再処理施設 廃棄物管理施設 MOX燃料加工施設

設工認申請に係る対応状況

令和3年8月26日

燃料加工建屋の直下地盤モデル作成に用いる
直下PS検層データの位置図

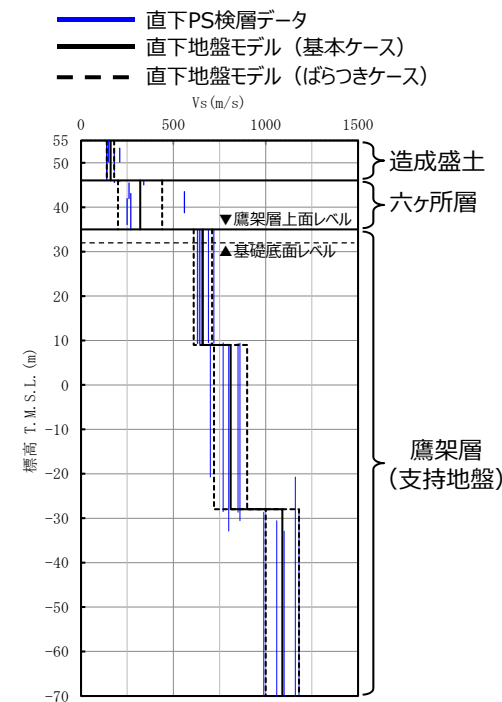
No.	審査会合日	指摘事項	対応方針
1	2021.3.15	エリアごとの平均的な地盤物性値に基づく地盤モデルを用いる場合は、その妥当性の説明ロジックとして、その地盤モデルを入力地震動の評価に用いても安全上支障がないこと、設計用地震力の設定において施設への影響評価も含めて地盤のばらつきが適切に考慮されていることの観点で整理すること。	エリアごとの平均的な物性値に基づく地盤モデルに加え、各建物・構築物の直下PS検層データを用いた耐震評価を実施する方針とする。
2	2021.3.15	データの拡充にあたっては、各エリア内で得られた調査結果を詳細に示したうえで、地下構造が同様な速度構造であること、PS検層結果と地盤モデルのばらつき範囲の関係性、地表付近でPS検層結果のデータが得られていない部分の扱いについて説明すること。	各エリア内において速度構造が建屋位置ごとに相違していることから、各建物・構築物の直下PS検層データを用いた耐震評価を実施する方針とする。
3	2021.4.13	第1回申請対象施設である安全冷却水B冷却塔についても近傍データに基づき整理すること。また、他の建物・構築物に対しても第1回申請において示す基本的な方針との関係を踏まえて必要な説明をすること。	安全冷却水B冷却塔について、近傍のPS検層データを用いた耐震評価を実施する方針とする。
4	2021.4.13	直下もしくは近傍の直下PS検層データが複数得られている場合について、直下地盤モデルとしてばらつきを考慮するのか、ロジックを整理し根拠を明確にして説明すること。	直下PS検層データが複数得られている建物・構築物については、そのデータのばらつきを考慮した耐震評価を実施する方針とする。
5	2021.4.13	表層地盤を敷地全体のモデルとして扱い、そのデータのばらつきの影響評価について、地盤ばねの剛性を変化させた場合の検討として行うのであれば、 $\pm 1\sigma$ を超えるデータがあることに留意すること。	各建物・構築物の直下PS検層データによれば、速度構造設計用地盤モデルに考慮しているばらつき幅を超えるものがあることから、各建物・構築物の直下PS検層データを用いた耐震評価を実施する方針とする。

- 燃料加工建屋の直下地盤モデルの速度構造は、支持地盤及び表層地盤ともに、複数の燃料加工建屋の直下PS検層データに基づき設定した。
- 地盤物性のばらつきケースは、複数の直下PS検層データに基づき設定した。

直下地盤モデルの速度構造と地質構造の対応

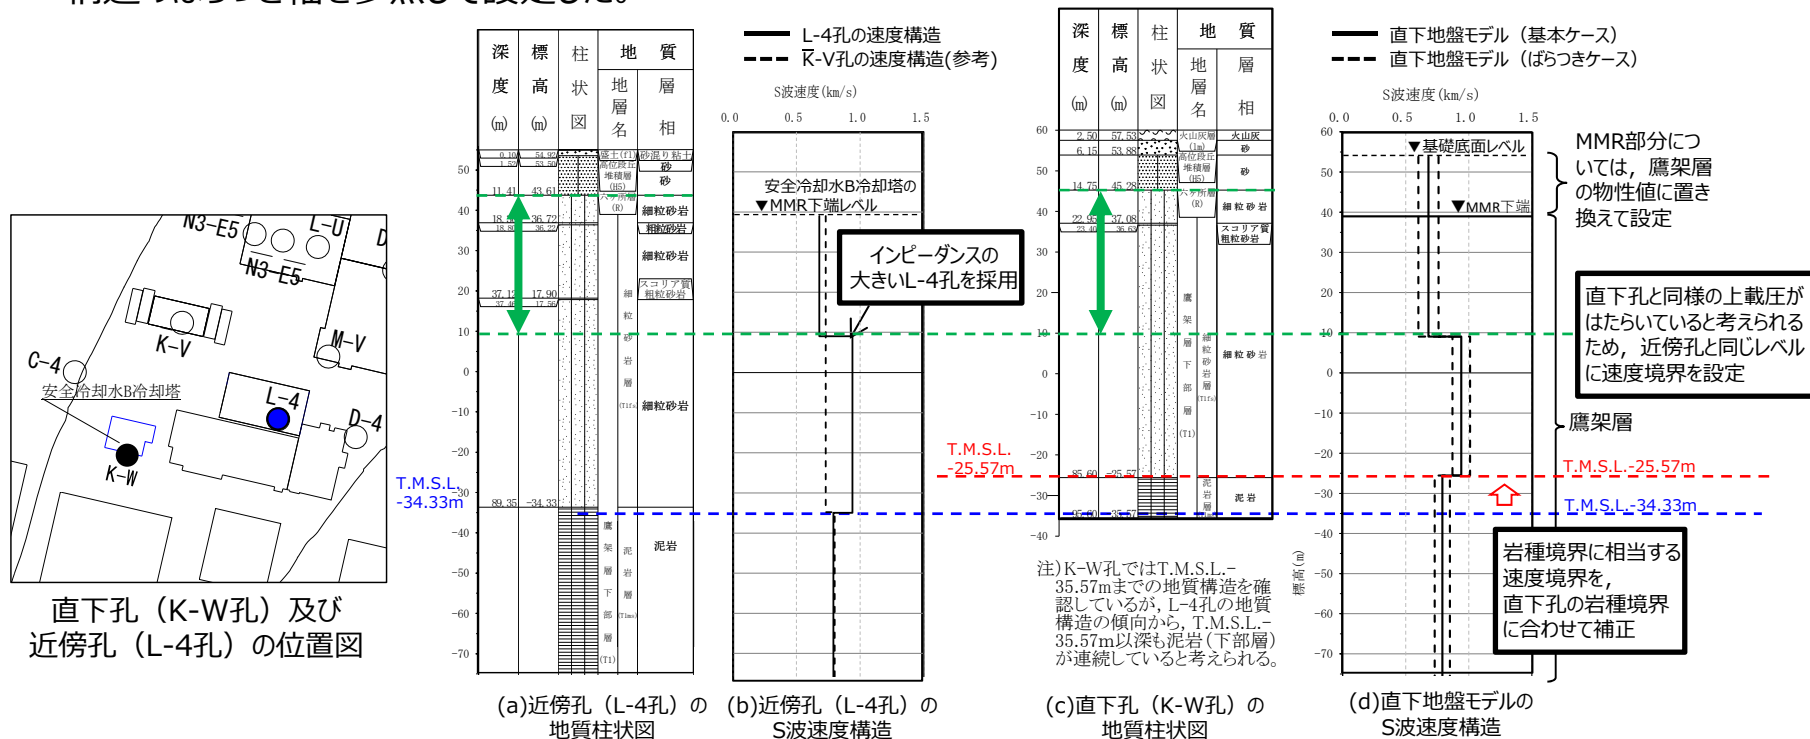
6	2021.4.13	Ssや1.2Ssの入力では支持地盤や建物・構築物の非線形が進む可能性を考慮し、その場合の影響も踏まえて施設への影響を確認すること。	直下PS検層データを用いた耐震評価にあたっては、支持地盤の非線形が進む場合を考慮する方針とする。
7	2021.5.25	直下PS検層データを用いた耐震評価を行う対象施設の選定方針について明確にすること。	地盤モデルを用いた地震応答解析を行う建物・構築物に対し、直下PS検層データの速度構造との比較を行った上で評価対象施設の選定を行う方針とする。
8	2021.5.25	直下地盤モデルを用いた評価方針については、今回設工認の基本方針に記載することで検討すること。	今回設工認への反映事項として、左記の方針の対応とすることで本資料に記載。
9	2021.5.25	直下地盤モデルを用いた評価結果の記載場所については、今後申請建屋の影響の大きさに応じて、耐震計算書の別添に限定せず、適切に記載箇所を検討すること。	
10	2021.6.28	直下地盤モデルを用いた耐震評価の設計への反映の考え方について再度検討すること。	今回設工認における入力地震動の算定に用いる地盤モデルの考え方及び第1回申請への反映の考え方について整理した。 (本日説明)

- 安全冷却水B冷却塔近傍のL-4孔及びK-V孔を参照し、いずれの近傍孔においても、地質構造が直下のK-W孔と整合していることを確認した。
- 速度構造は、細粒砂岩中に速度境界が認められ、インピーダンスが大きいL-4孔のデータを参照した。
- 細粒砂岩中の速度境界については、直下孔と近傍孔で細粒砂岩の上端レベルは概ね等しく、同様の上載圧がはたらいっていると考えられるため、近傍孔と同じレベルに速度境界を設定した。また、いずれの近傍孔においても、泥岩上端で速度境界が確認されることから、直下孔での泥岩上端レベルに合わせて速度境界レベルの補正を行った。
- 地盤物性のばらつきケースは、中央地盤のエリア内において複数実施されている支持地盤のPS検層データに基づく速度構造のばらつき幅を参照して設定した。

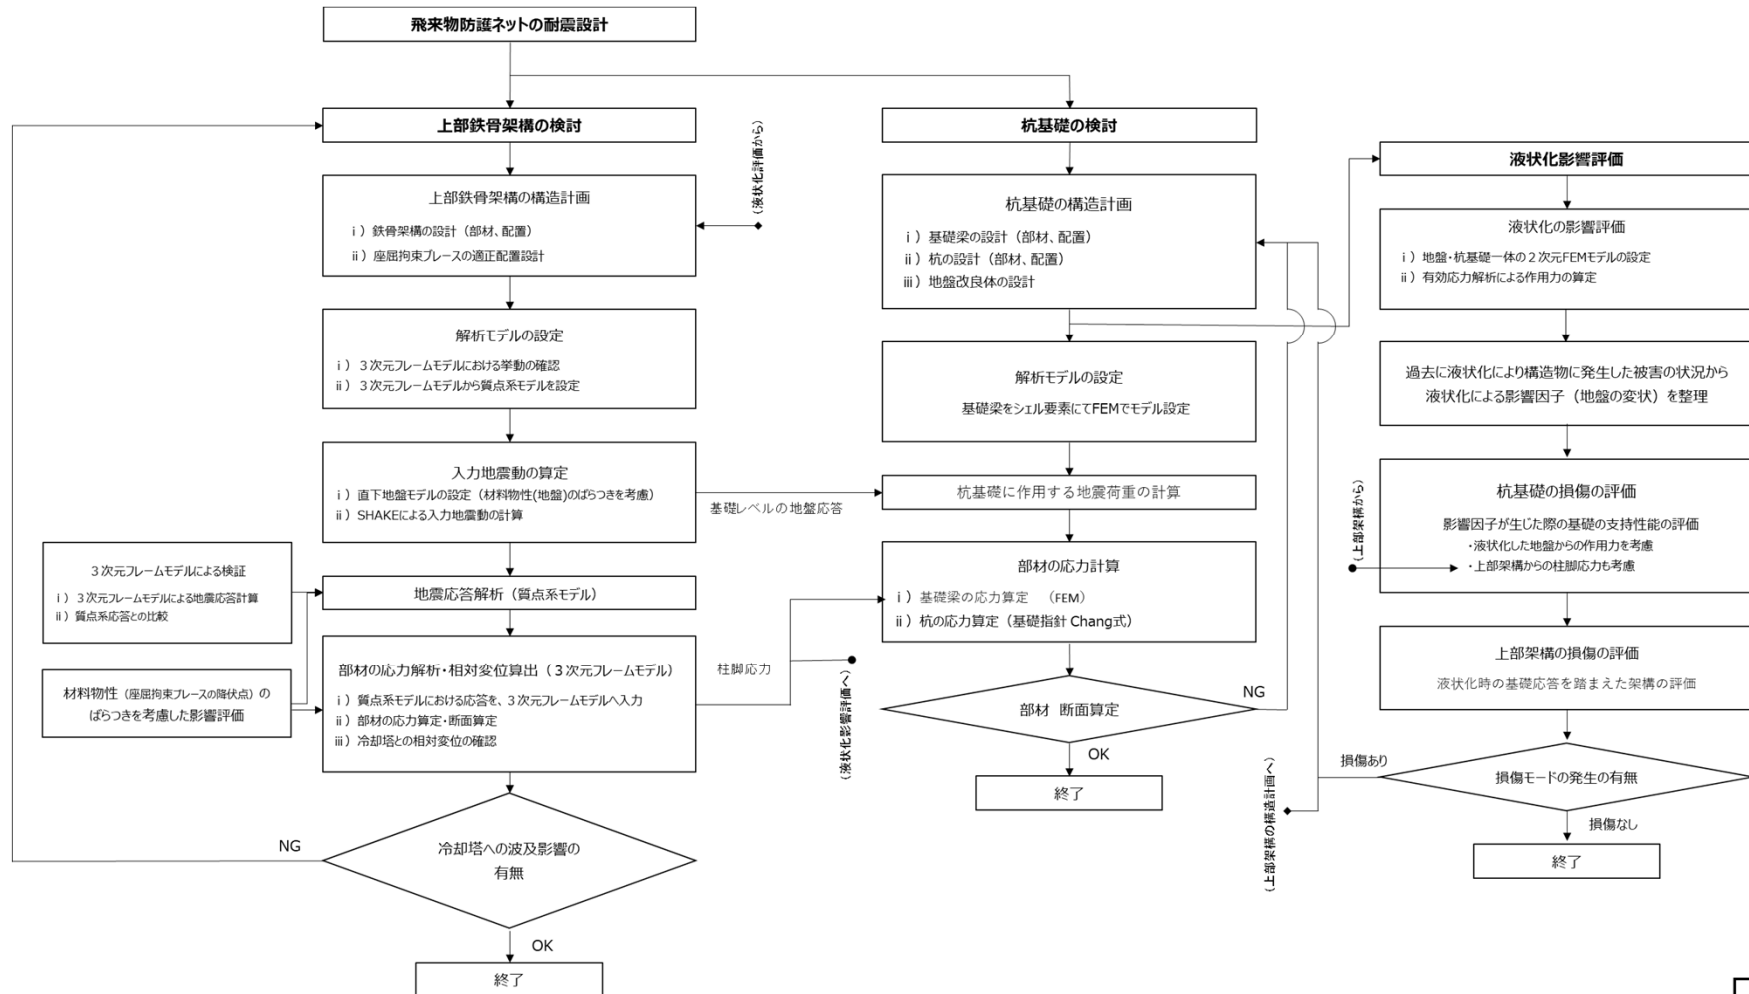
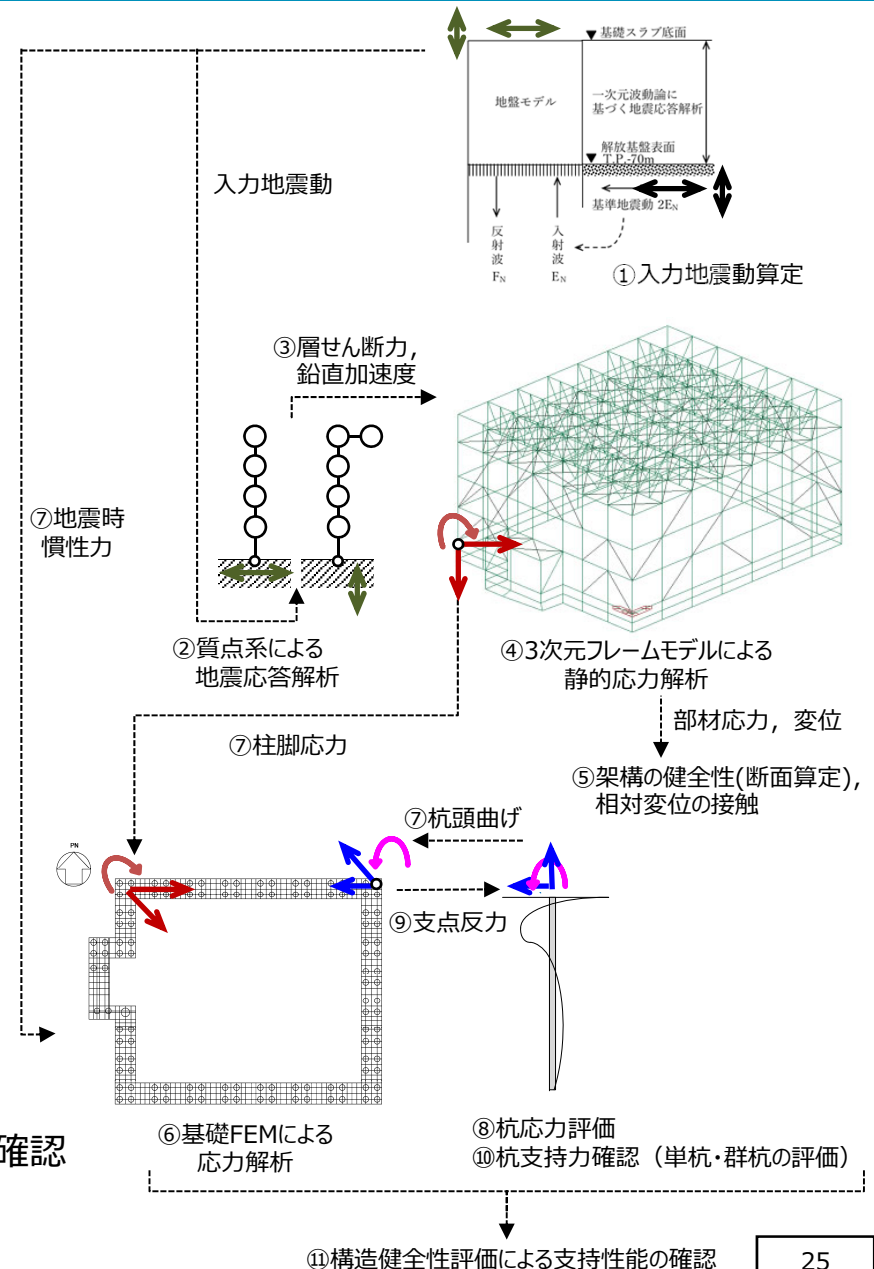
No.	審査会合日	指摘事項	対応方針
1	2021.7.26	①飛来物防護ネットの上部構造と基礎の耐震評価の全体体系について説明すること。 ②座屈拘束ブレースの設計方針, 目的・採用理由, 配置の考え方, 解析モデルの扱い, 評価方法について説明すること。 ③質点系モデルと3次元フレームモデルでの弾塑性の応答解析結果を比較し, 部材レベルで妥当性及び保守性を示すこと。 ④材料物性のばらつきの扱いについて示すこと。	①全体の評価体系の流れがわかるフローを示す。 ②座屈拘束ブレースの採用理由や配置の考え方などを示す。 ③座屈拘束ブレースの荷重時刻歴, 履歴ループ, 周辺部材の荷重を比較することにより, 質点系モデルが妥当であることを示す。 ④設計体系の中で材料物性のばらつきの考慮方法を示す。

- 飛来物防護ネットは、上位クラス施設へ波及的影響を及ぼさないように設計
- 飛来物防護ネットは、配置上の制約から地震荷重低減のため座屈拘束ブレースを採用
- 上部架構全体が応力・変形のバランスに配慮した局所的な変形の偏りがない設計となっていることから、質点系モデルを用いて地震応答解析、3次元フレームモデルを用いた静的応力解析を合理的に実施
- 上部架構・杭基礎それぞれの応力・断面評価を実施し、耐震性を確保できる見通しを得た。

- ① 1次元波動論により直下地盤を用いた入力地震動を算定
- ② 質点系モデルにて地震応答解析
- ③ 層せん断力・鉛直加速度の算定
- ④ 3次元フレームモデルによる静的応力解析
- ⑤ 架構の構造健全性（断面算定）及び、
相対変位による接触から冷却塔への波及的影響の確認

平面図（解析断面位置）

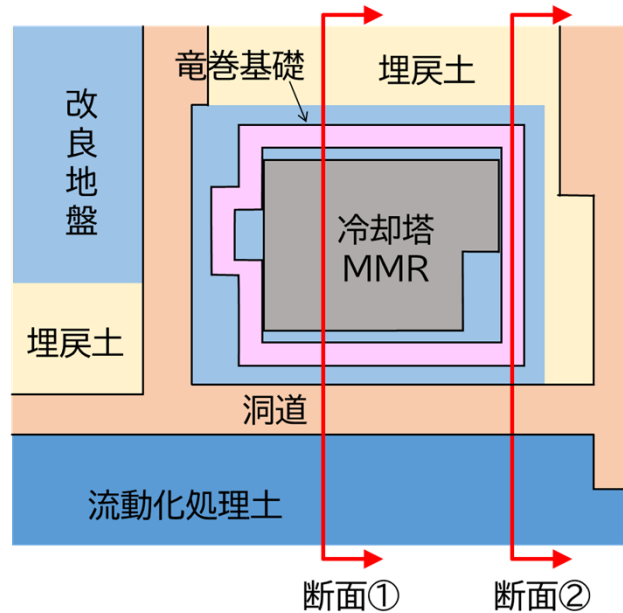
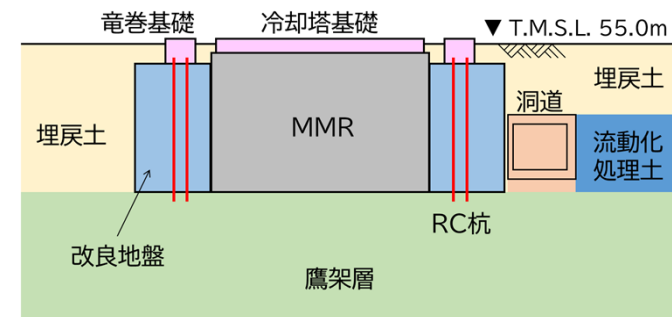
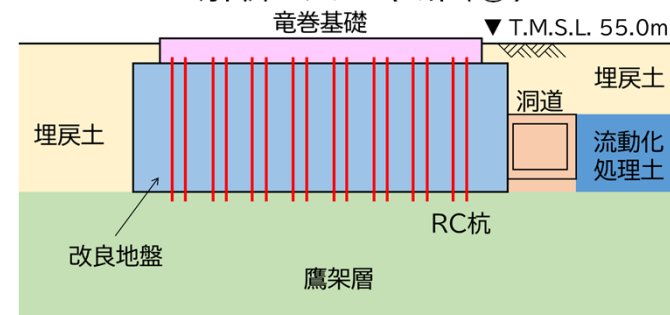
8	2021.6.28	竜巻防護施設の液状化評価について, ウェスタガード補正式を, 液状化した地盤から受ける土圧の算定に用いることができる根拠を示すこと。また, その代替手法が有効応力解析よりも保守的な結果を与えるということ, 実際の液状化時の複雑な土圧の影響を考慮できていることを明確に示すこと。	ウェスタガード補正式の適用性について, 有効応力解析の結果との比較検証を踏まえ, 側方土圧荷重の設定は有効応力解析結果を用いることとした。
9	2021.7.26	地盤液状化による想定事象に対する確認が網羅できていることを示すこと。	耐震設計全体の流れを整理することで地盤液状化にて想定すべき事象が網羅出来ていることを整理した。
10	2021.7.26	有効応力解析における評価条件の妥当性及び結果の保守性についても説明を行うこと。有効応力解析を用いた評価及びその他手法を用いた評価について妥当性を示すこと。	有効応力解析の解析方針について整理した。なお, 杭の耐震裕度を考慮すると, 耐震性は確保できる見通しを得ている。

- 前項①～④に示した影響因子に対応する影響確認の際に実施する有効応力解析は、以下の方針とする。
 - 解析モデルは、埋戻土、改良地盤、鷹架層、MMR、冷却塔基礎、ネット架構の基礎梁、杭及び周辺の構造物等を実情に合わせてモデル化する。この際設定する2次元FEMモデルは、JEAGに基づき設定する。
 - 液状化対象層は埋戻土とし、液状化試験結果に基づき、液状化強度曲線を設定する。
 - 地下水位は地表面とする。
